中正運動場開放場域改造工程

B區剖面圖(一)

A5-01

- 第四次變更設計
- 第二次變更設計

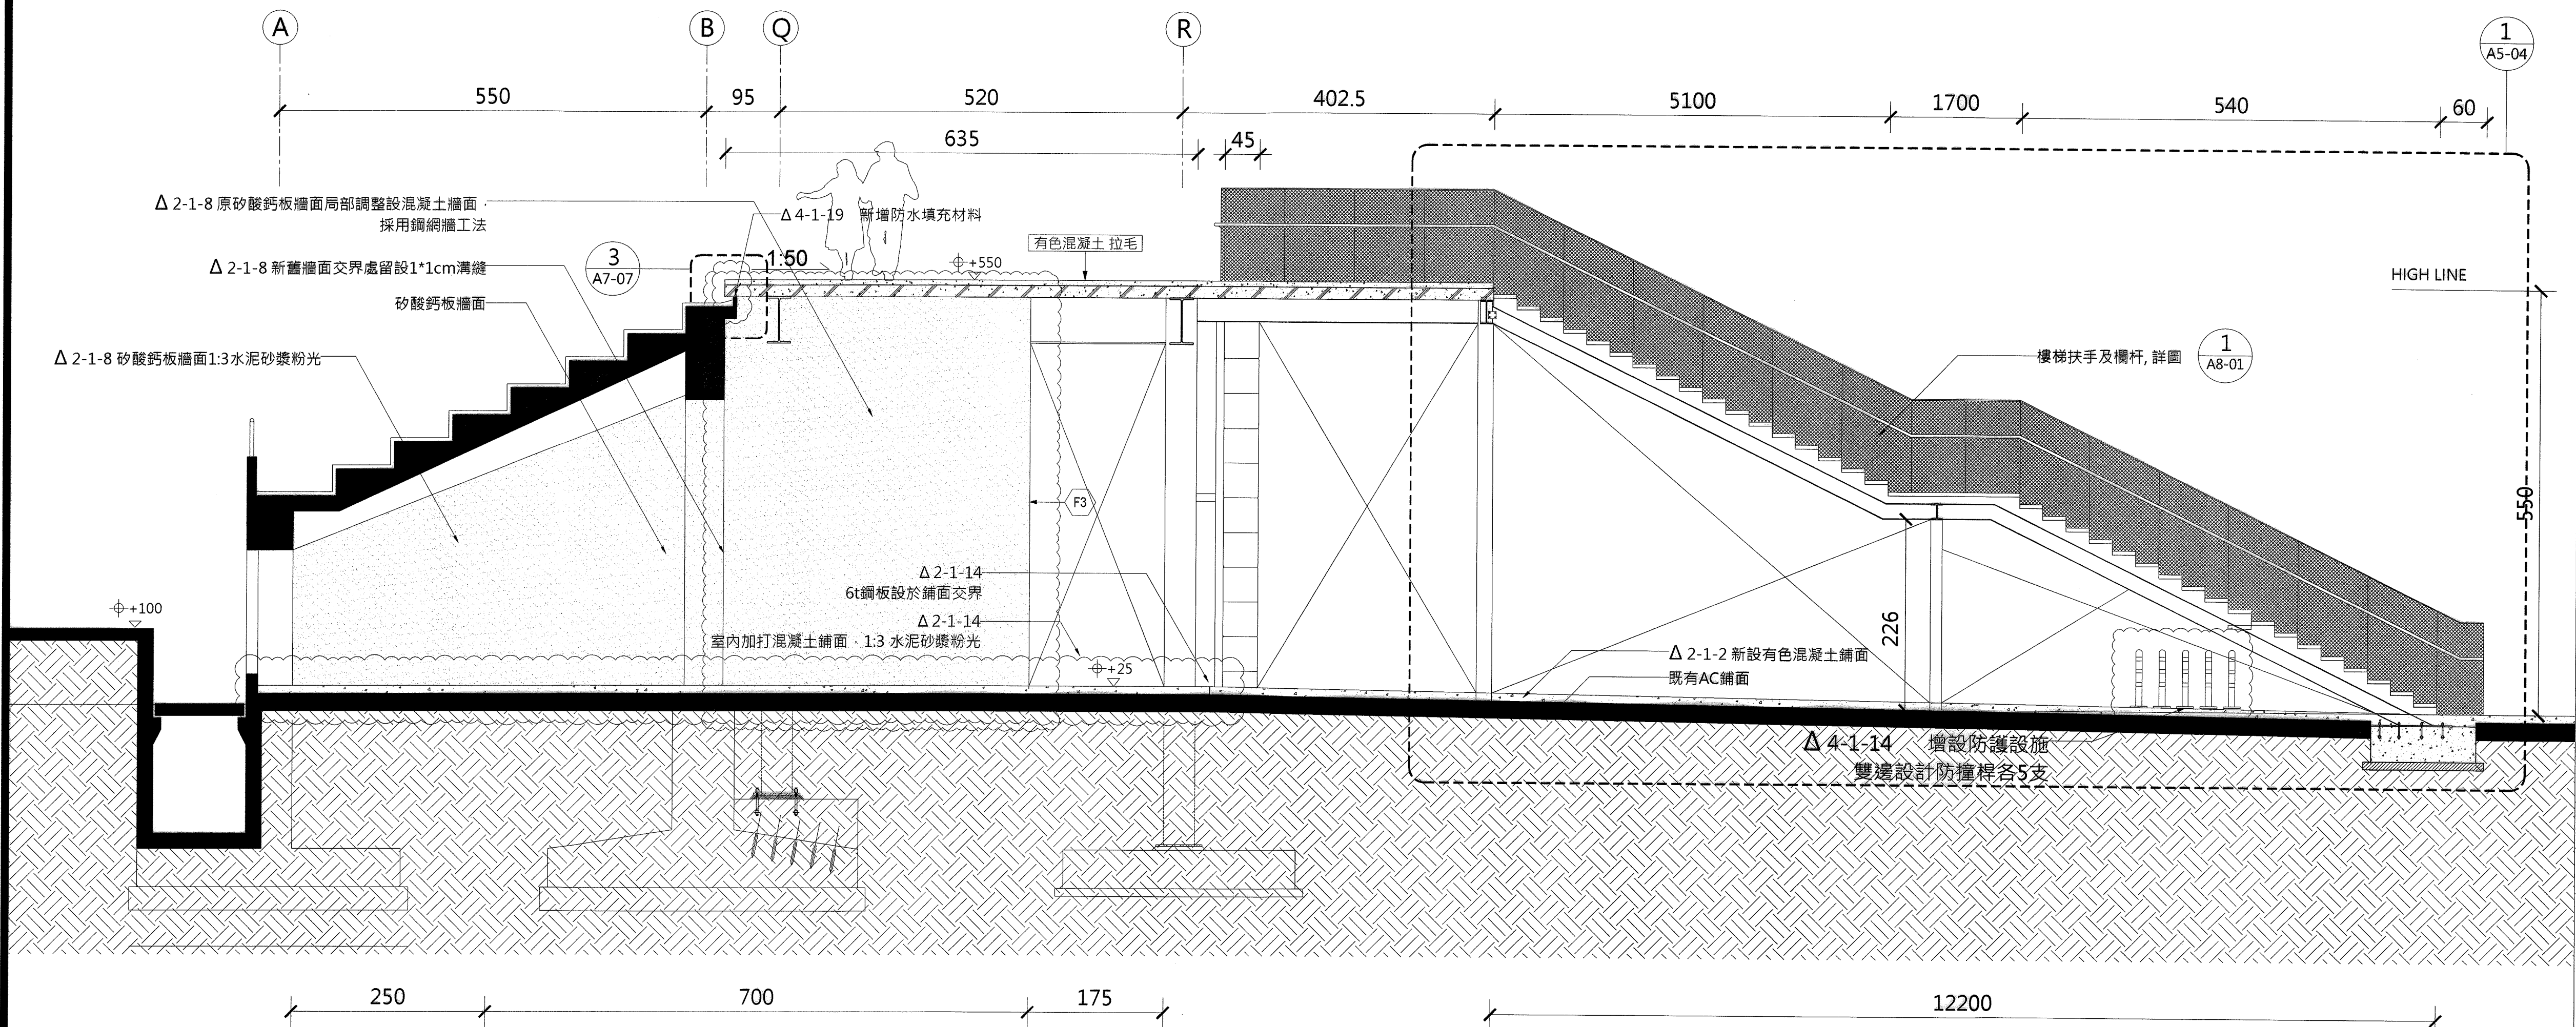
- △ 2-1-8 為了節省人力並縮短施工時間，採用替代工法鋼網牆取代傳統木模板。
△ 2-1-14 考量二次施工難度及使用者觀感，室內地坪加打混凝土地坪(機械粉光)。
△ 4-1-14 樓梯下方避免撞傷，設置防撞桿。
△ 4-1-19 風雨太大會有水滴進入，缺口處填滿防水材料。
